Bebauungsplan und örtliche Bauvorschriften „Bahnhofstraße 30“

Vorlage zur Gemeinderatssitzung am 26.09.2023

Eingegangene Anregungen anlässlich der öffentlichen Auslegung vom 23.04.2021 – 25.05.2021:

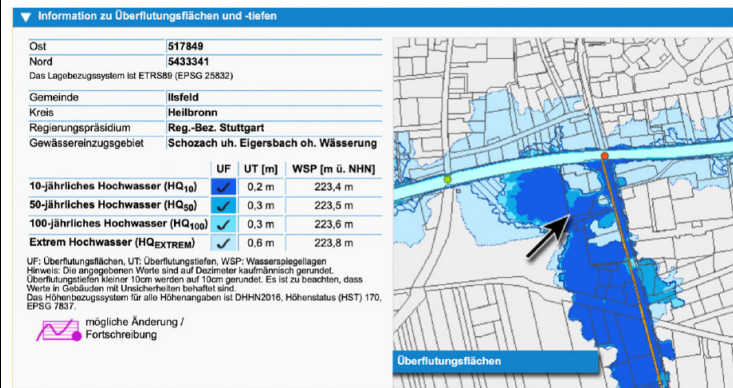
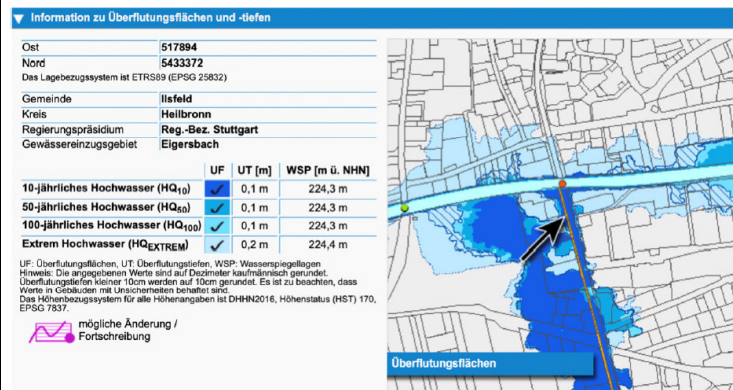
Die Wasserspiegellage bei einem HQ₁₀₀ liegt am südwestlichen Rand des Plangebiets bei 223,6 m ü. NHN.

Am östlichen Rand liegt die Wasserspiegellage bei einem HQ₁₀₀ 224,3 m ü. NHN.

Um eine gesicherte Aussage treffen zu können, ob es durch die Bebauung zu einer nachteiligen Veränderung des Wasserstandes und des Abflusses bei Hochwasser kommt oder nicht muss eine hydraulische Berechnung (2D-Modell) nach den Kriterien der Hochwassergefahrenkarten Baden-Württemberg erbracht werden.

Kenntnisnahme. In den vom Ingenieurbüro Winkler und Partner GmbH durchgeführten Wasserwirtschaftlichen Untersuchungen wurde ein hydraulisches 2D-Modell neu aufgestellt. Bezüglich der hierbei verwendeten Methodik wird auf den Bericht des Ingenieurbüro Winkler und Partner GmbH vom 29.07.2021 verwiesen (vgl. Anlage 5 der Begründung; hier z.B. unter Nr. 6).
